表 B.2 监理工程师通知单

工程名称：隆化县唐三营镇石片村 20 兆瓦农光互补项目 编号：LHJH-CZZH-016

主题：关于光伏一区接地体施工事宜

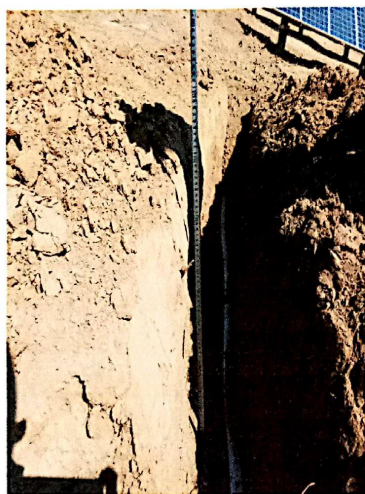
- 1、接地沟开挖深度不符合设计要求；
- 2、主接地扁钢有部分不符合设计要求；
- 3、组串之间扁钢未紧贴灌注桩，观感质量不好；
- 4、垂直接地体长度及位置不符合设计要求。

深度不够

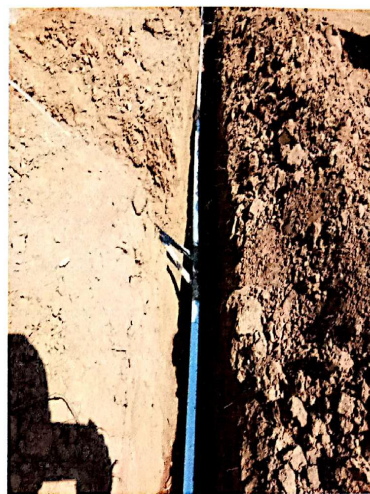
扁钢规格不对

扁钢未紧贴灌注桩
